アグリヒルズ・ソーラー山都発電事業

環境影響評価準備書

補足説明資料

山都太陽光発電所合同会社

図 9(1) 沈砂柵の位置 (丸山団地)

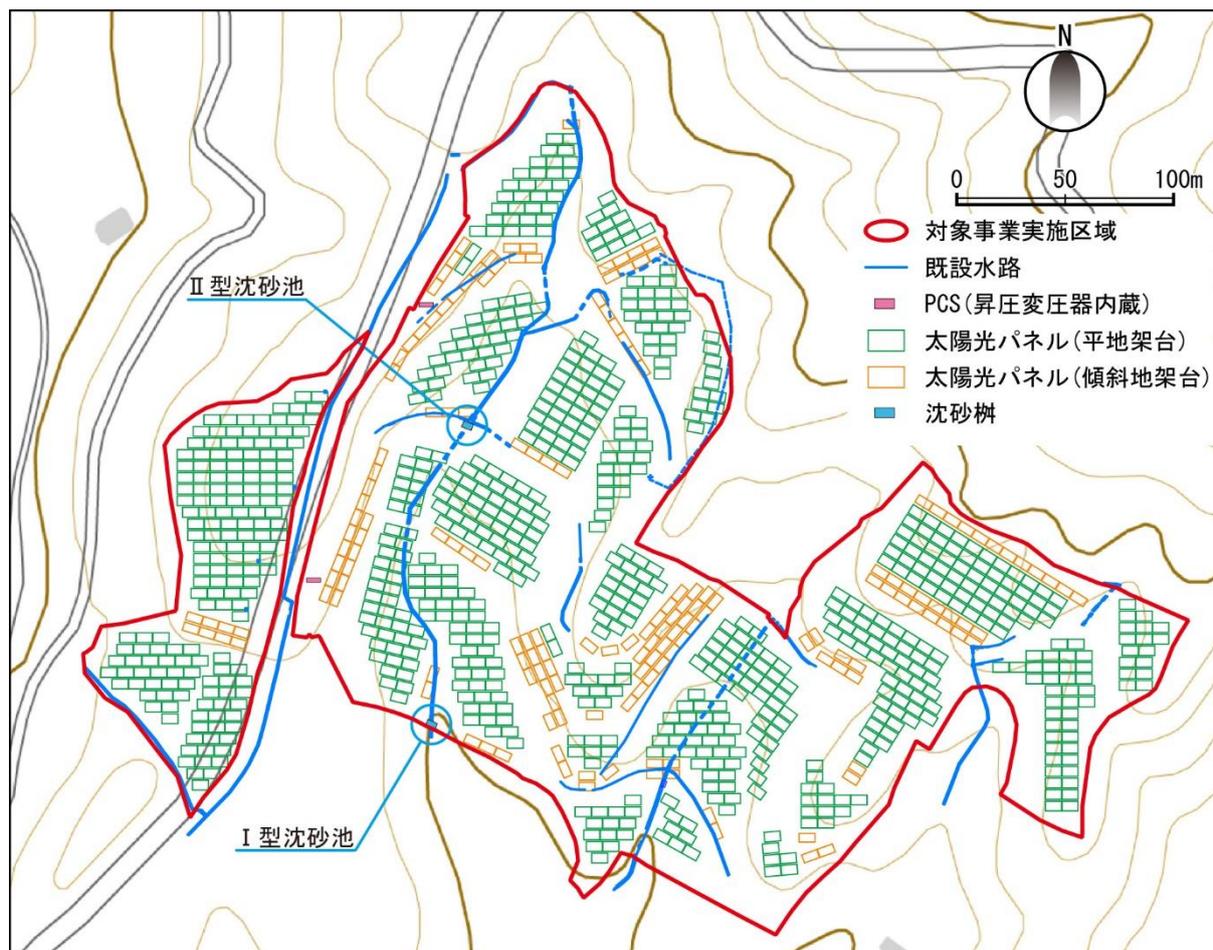
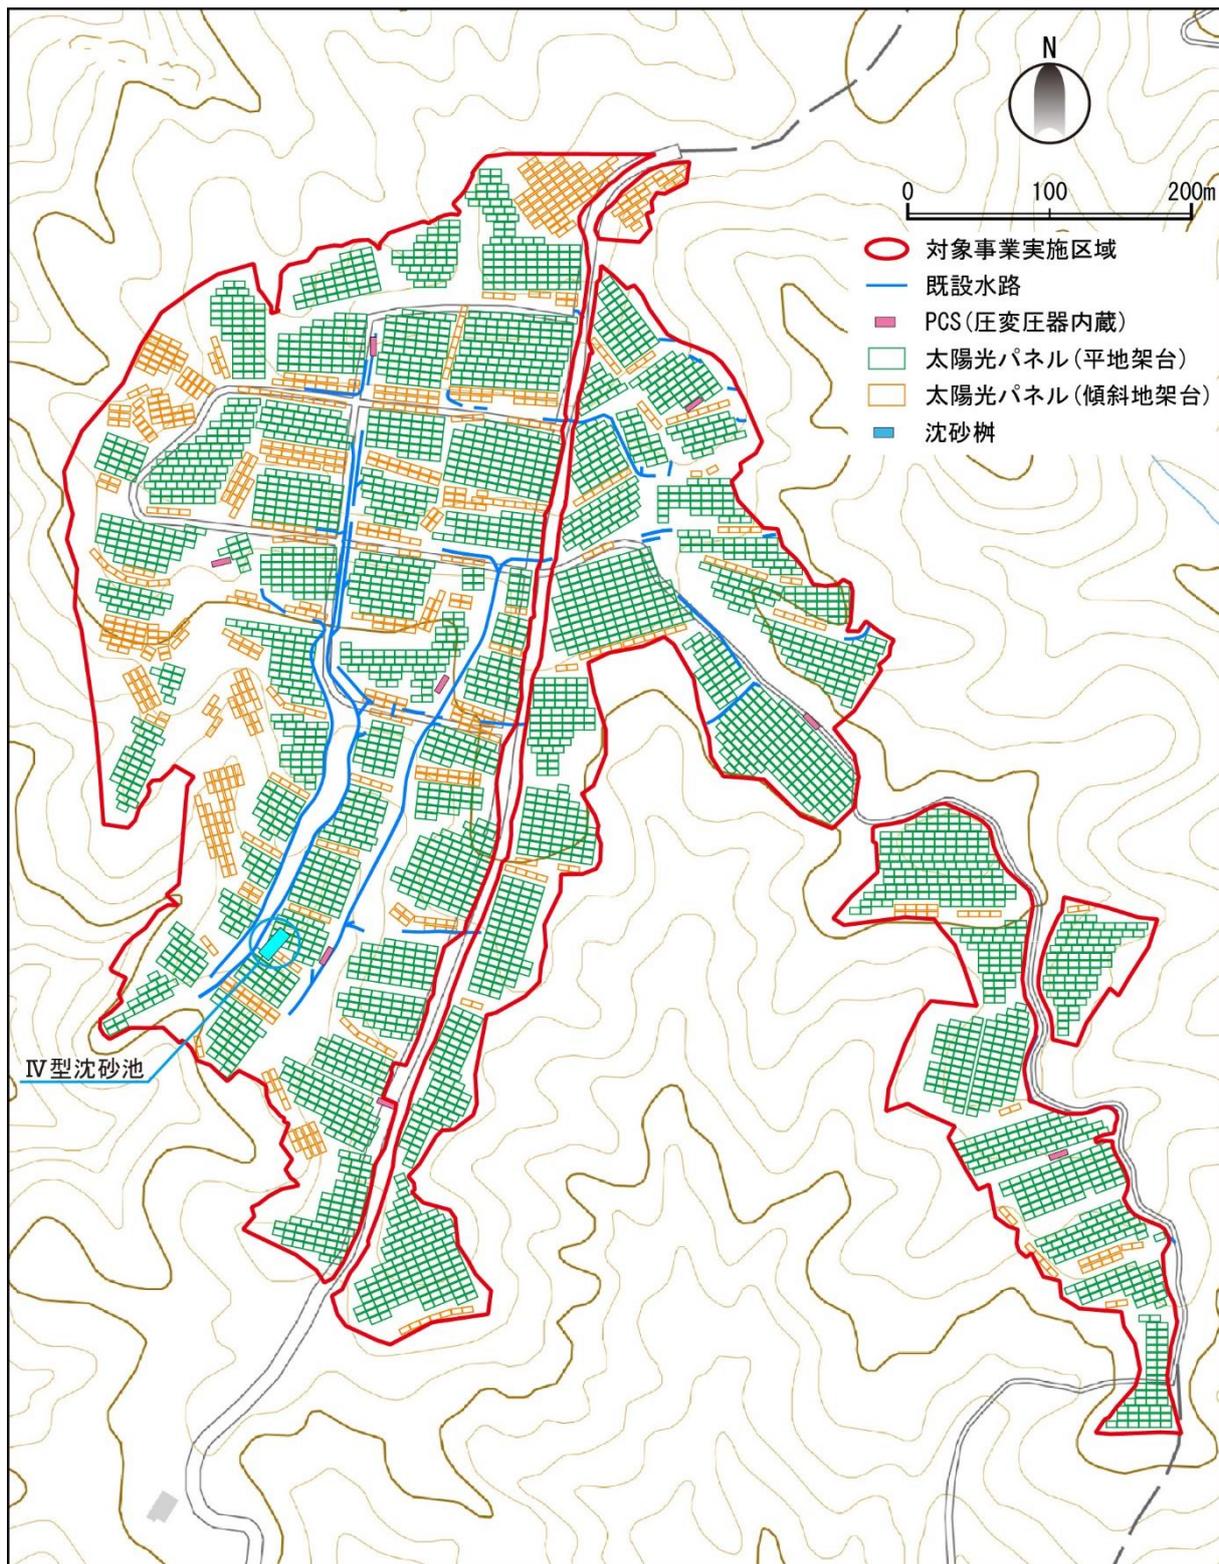
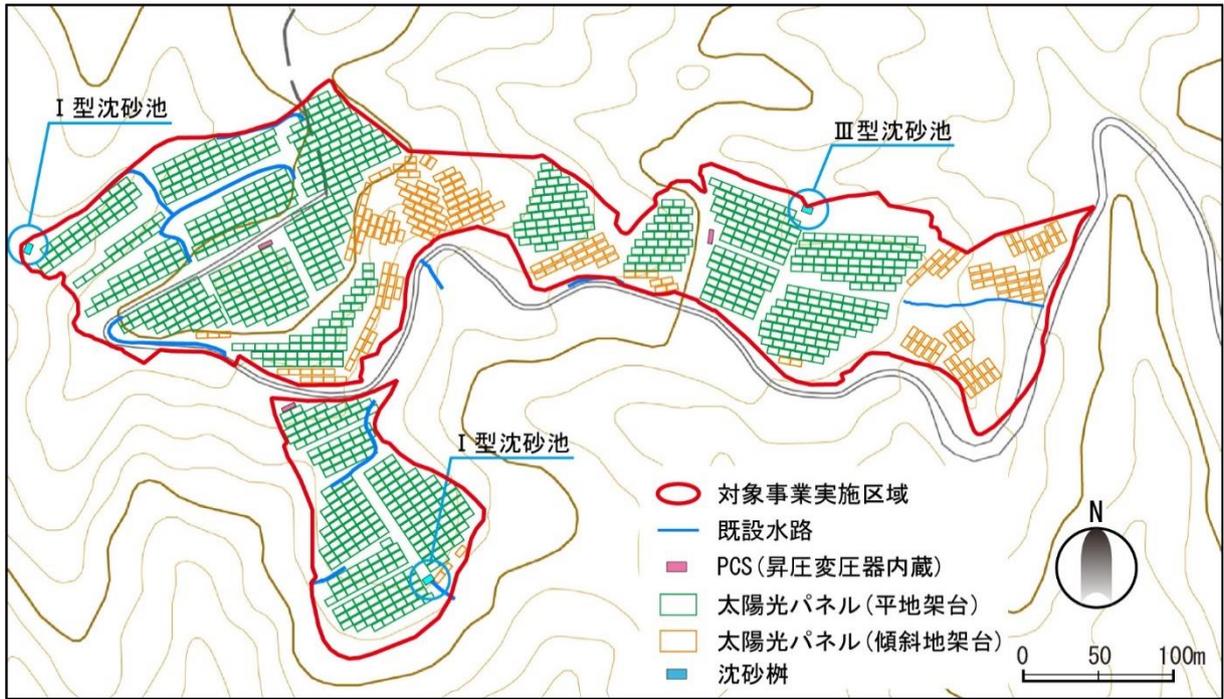
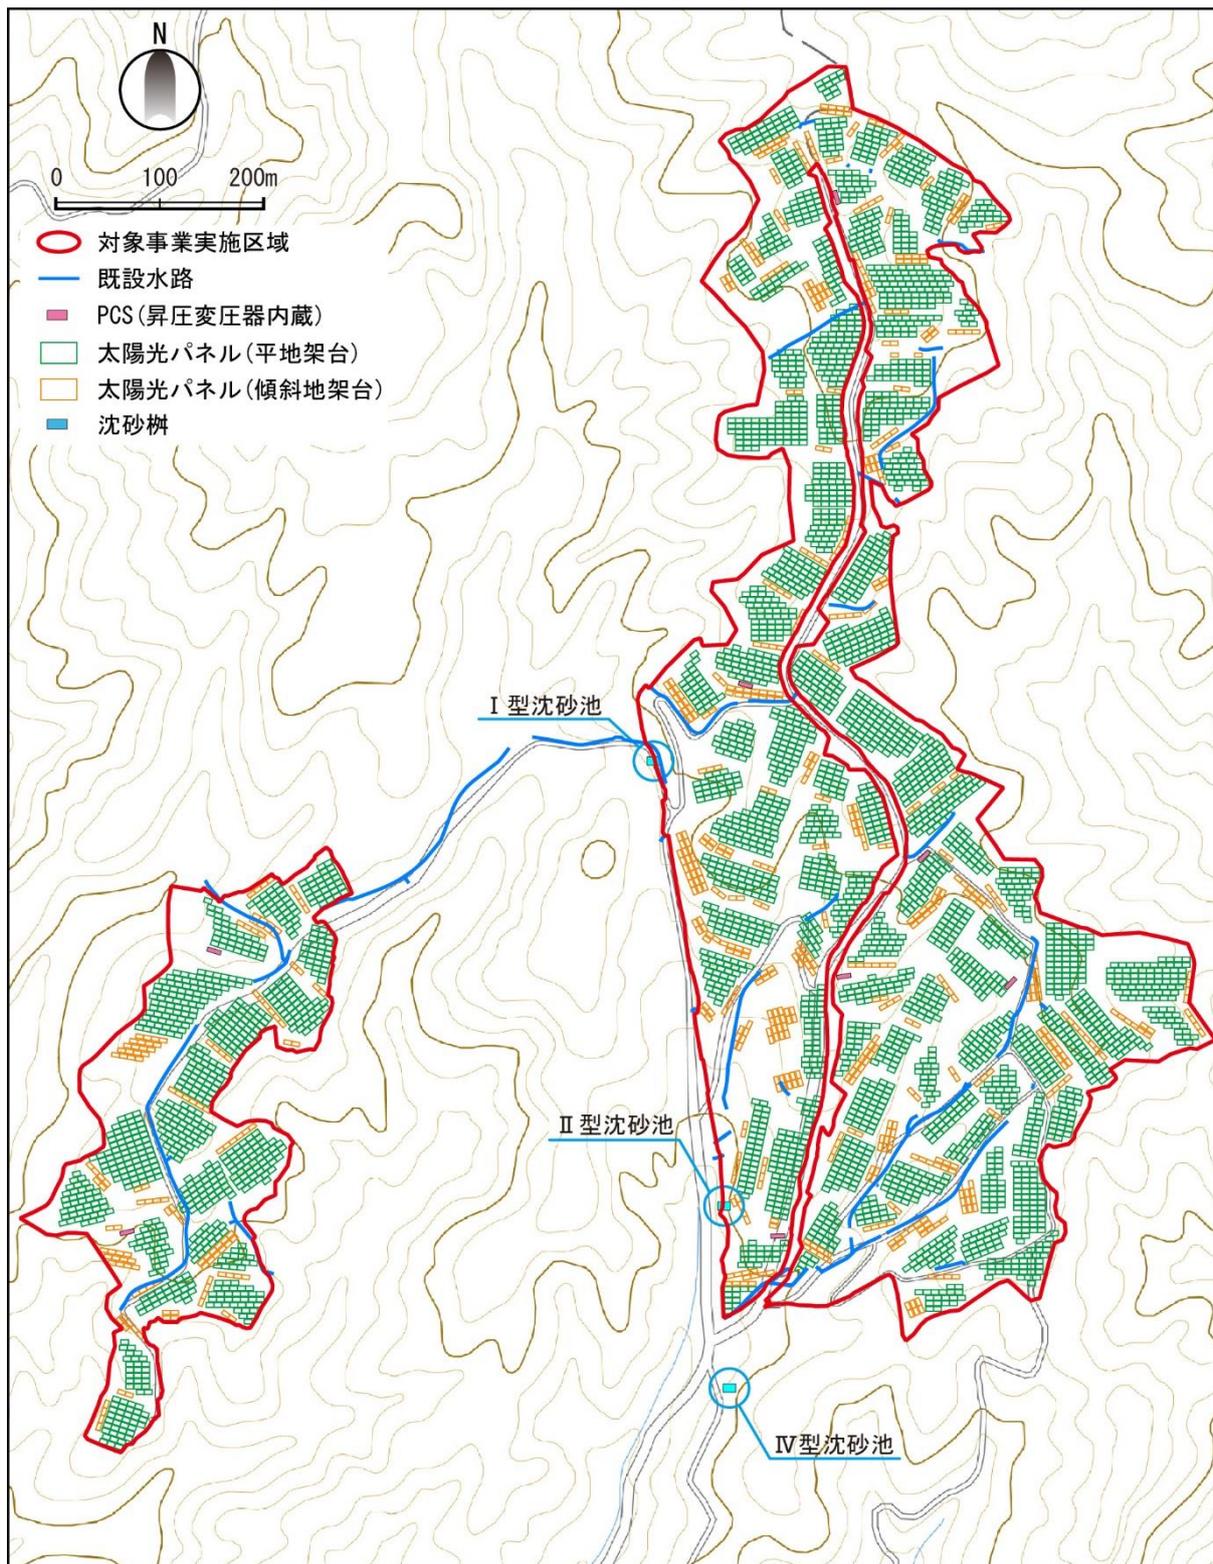
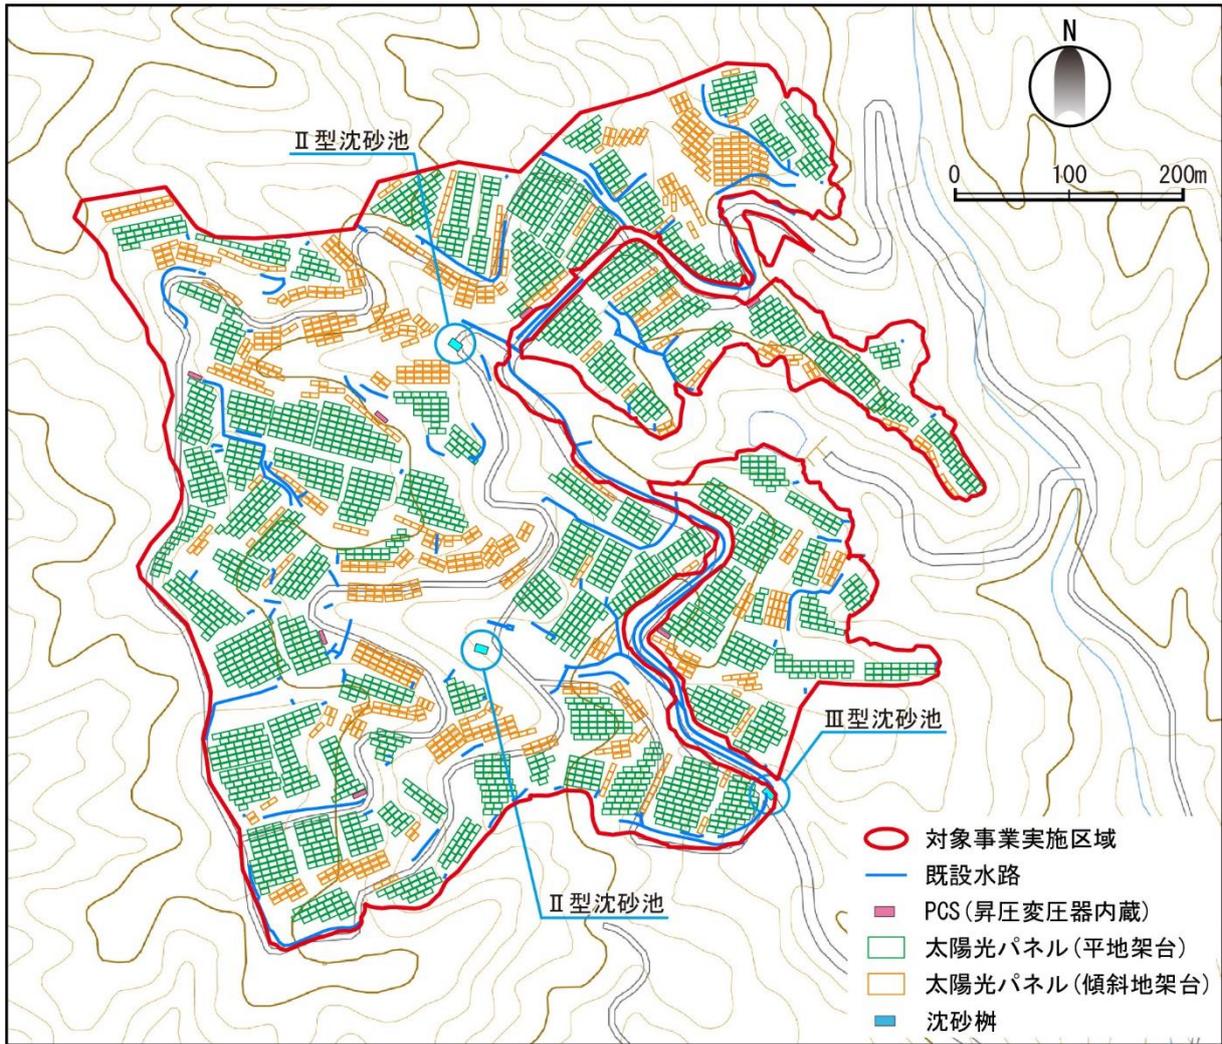
各団地の流末部に設置する沈砂柵の位置と構造を示すこと。

各団地の流末部に設置する沈砂柵の位置と構造は、前述の図 8(1)、図 8(2)、図 9(1)～図 9(5)に示したとおりです。

図 10(1) 既設水路の構造 (U形側溝)

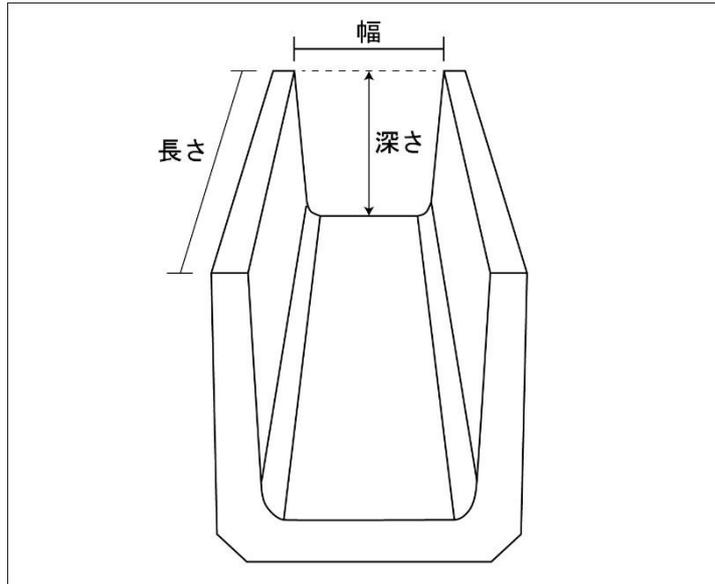
- ①沈砂柵からの排水は草地や山林の中で自然に地下浸透させるとあります。沈砂柵からの排水量はどの程度を見積もっているのでしょうか？また排水による濁りや浸食など排水処理方法についてはどのようにお考えでしょうか？
- ②既設水路の役割や構造及び集水・排水方法がよく分からないので写真等を使ってご説明ください。
- ③各団地の対象事業実施区域内を対象として、集水域を示してください。
- ④既設水路は農業用に造られた物であり、太陽光発電所にとって必ずしも適切な配置となっていない可能性があります。本事業にとって必要な排水設備とはどのようなものとお考えでしょうか。既存設備をどのように活用する予定かも含め、排水処理計画をお示し下さい。

- ② 既設水路は、約 30 年前に新規造成された農地（対象事業実施区域）内の排水を対象に設置されたものと考えられます。本事業では水路の補修、清掃を行い、排水機能（役割）を復旧し、使用します。既設水路（道路の側溝、団地内の水路）は、U形側溝の規格品が使用されています。既設水路の構造・サイズは表 4 及び図 10 に示すとおりです。
- ③ 対象事業実施区域のうち、柿原団地、高塚団地、西谷団地は、当時の山林・原野の尾根筋を平坦な台地上の農地（畑地）に造成したことから、周りから雨水が流入（集水）するような地形にはなっておりません。国土地理院の電子地形図に農地の形状が厳密に反映されているか否かは不明ですが、電子地形図から標高区分図を作成すると図 11 のようになります。
- ④ 前述のとおり、本事業では造成工事を行わず、舗装や土質改良等を行わず草地の状態です。太陽光パネルを設置します。また、現地での雨水流出量実験の結果（表 3）からも、雨水の流出量を大きく変化させるものではないと考えております。なお、対象事業実施区域では、道路に水路兼用道路・道路側溝として排水施設が整備されており、道路内のグレーチングの横断側溝で雨水をとらえ、谷部に流出させます。一方で、この側溝及び横断側溝は管理が悪く土砂が堆積しており、その機能が十分発揮されていないため、本事業で側溝の清掃を行い、補修することで雨水排水機能を回復させる計画です。
